Comune di
BENTIVOGLIO

VARIANTE AL RUE 6/2015

*Relazione illustrativa
Modifiche normative e cartografiche*

TESTO AGGIORNATO CON LE CONTRODEDUZIONI AL PARERE
DEGLI ENTI ED ALLE OSSERVAZIONI

MODIFICA CARTOGRAFICA TAV 1 – scala 1/5000 - Tavoletta n. 31

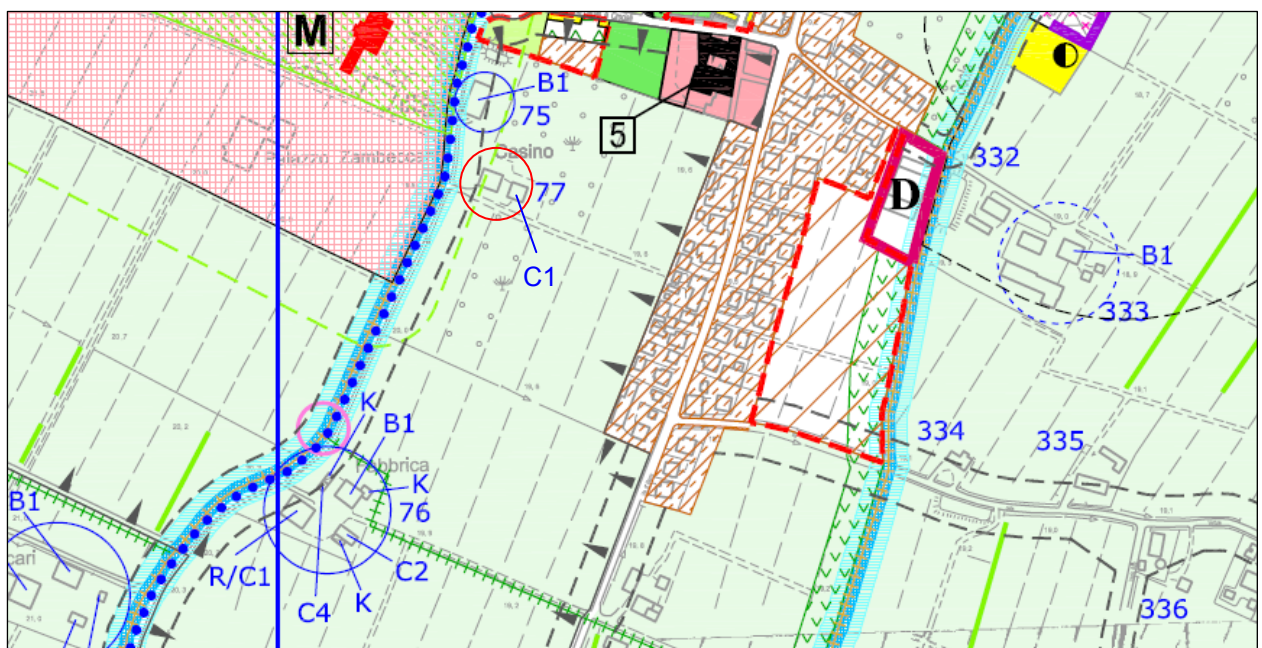
A seguito di tale classificazione, si ritiene altresì di inquadrare l'edificio e la relativa corte fra gli *"Edifici di valore storico-testimoniale riconoscibile, con o senza elementi incongrui"* di cui all'art. 21.2, lettera B del RUE, e quindi individuato con cerchiatura rossa.

La presente modifica interessa esclusivamente la parte cartografica ed in particolare la Tavola n. 1 del RUE *"Disciplina del territorio extraurbano"* scala 1:5000, tavoletta n. 31, di cui viene rappresentato lo stralcio dello stato di fatto e della proposta di modifica.
